パナソニック商品情報

2022年4月号

ハウジング商品連絡

アーキスペックフローア使用合板追加について

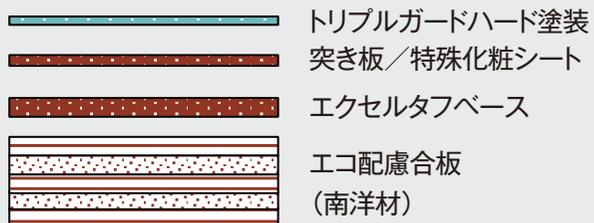
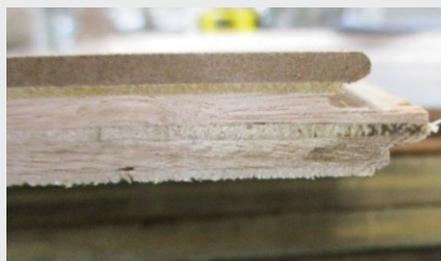
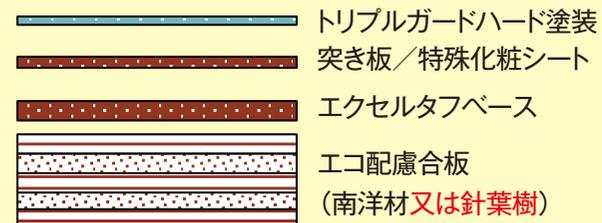
南洋材調達リスクの懸念および、大幅に基材価格が高騰。供給安定化を目的に針葉樹合板基材を併用いたします。

アーキスペックフローアに使用している基材に針葉樹合板を追加いたします。南洋材合板基材と針葉樹合板基材の貼り合わせは可能です。また、梱包仕様をシュリンク梱包に統一いたします。

梱包:背抜き段ボール+シュリンク 重量表記:変更無し

※針葉樹合板は裏面に節が入ります

南洋材:実測30kg/ケース

針葉樹:実測26kg/ケース

ベリティスフローアース 直貼タイプ45 / 45耐熱同梱品 (添え板) の材料変更についてのご連絡

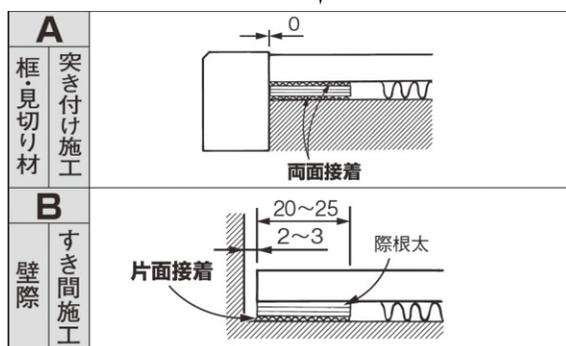
- 市場背景
 昨今のウッドショックの状況を鑑みて、添え板の材料供給安定化を目的としております。

- 同梱品:添え板の材料変更
 [変更前の材料]合板 ➡ [変更後の材料]ハードボード※1

「ベリティス システム階段」「マイスターズ・ウッド階段」廻り用幅木(プレカット品)同梱チラシ廃止のご連絡

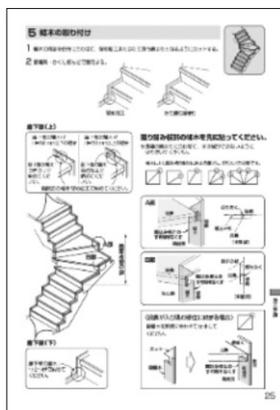
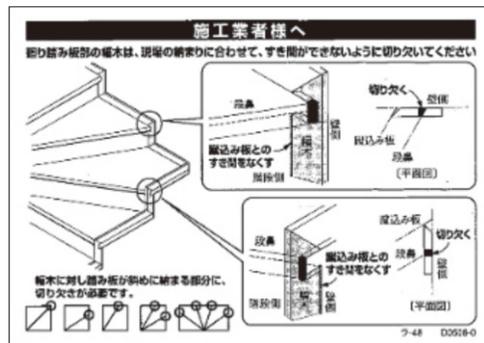
現在、「ベリティス システム階段」と「マイスターズ・ウッド階段」の廻り用幅木(プレカット品)に“施工ポイントチラシ”が同梱されております。施工説明書にも同じ内容の記載がありますので“施工ポイントチラシ”の同梱を廃止させていただきます。

対象商品	現行品	変更品	備考
施工説明書	●	●	
施工ポイントチラシ	●	同梱なし	施工説明書をご確認ください。

内装ドア クラフトレーベル 開き戸枠 戸当たり 樹脂色変更についてのご連絡

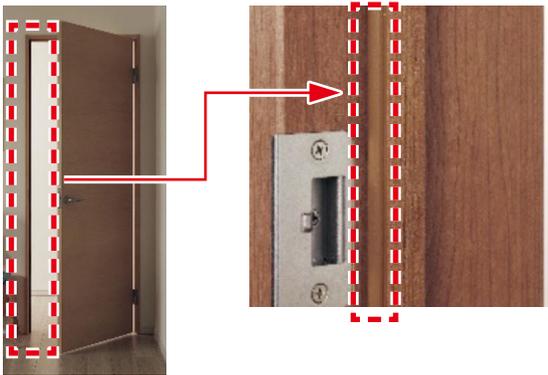
内装ドア ベリティス・クラフトレーベルシリーズの開き戸枠において戸当たり部材に使用している樹脂色の変更をいたします。何卒、ご関係者の方々にご連絡のほどよろしくお願いたします。

戸当たりクッション部および基材部の樹脂色を変更

戸当たり 樹脂色変更										
変更箇所	<p>開き戸枠</p>  <p>樹脂色変更部位: 戸先側クッション部 / 基材部</p>  <p>シート部 空洞 クッション部 基材部</p>									
対象色柄	DV: ブラックオーク柄 / NV: ネイビーオーク柄 / AV: ブルーグレーオーク柄									
外観

<table><tr> <th colspan="2"><変更前></th> <th><変更後></th> </tr><tr> <td>  <p>樹脂色(クッション部/基材部): 茶色</p> </td> <td>  <p>樹脂色(クッション部/基材部): 白色</p> </td> <td>  <p>樹脂色(クッション部/基材部): グレー</p> </td> </tr></table>

収納用内部パーツ 枕棚用受棧仕様変更のご連絡

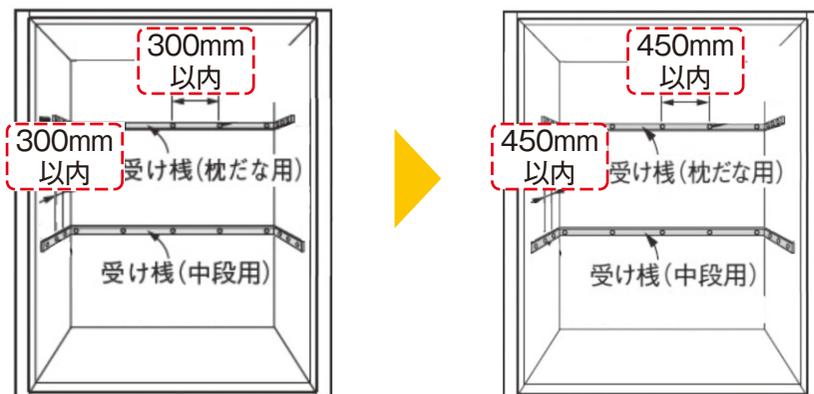
収納用内部パーツ 枕棚に使用している受棧を以下のように変更させていただきますので、ご連絡申し上げます。

断面構成の変更に伴い、受け棧取付時の壁へのねじ取付ピッチを「300mm以内」→「450mm以内」へ変更。

小包ポスト パケモ-UF 本体ロックアウト追加

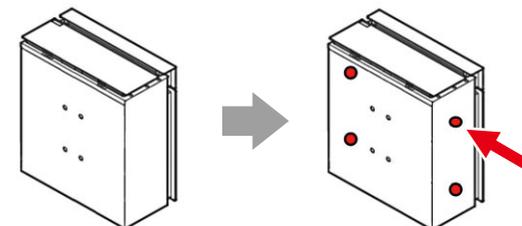
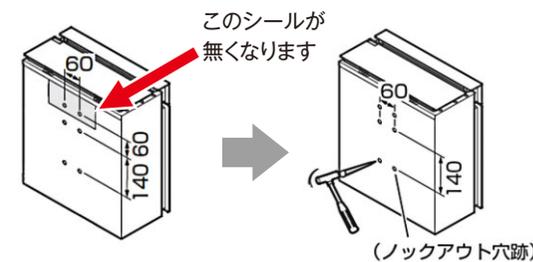
- パケモ-UFの本体サイドに計4か所ロックアウト穴を追加します。
⇒テセラフレームではパケモ-UFを横から取り付けを行う必要がありますが、現行仕様では取り付け穴(ロックアウト穴)が無いため取り付けができません。
- 同時に、パケモ-UF本体背面にロックアウト穴計2か所追加します。
⇒「取り付け穴位置シール(アーキフレームJタイプに取り付けを行う際に使用)」を廃止、取り付け穴の箇所をロックアウト化します。
現場での穴あけ加工が無くなり、省施工となります。
- 価格、入数の変更はございません。
- 性能・品質は従来と同等となります。

● K付品番に変更いたします。
CTCR2600TB**K**,CTCR2600SCK
CTCR2600MA**K**,CTCR2600WS**K**

テセラフレーム取り付け用ロックアウト穴

アーキフレームJ用取り付け用ロックアウト穴
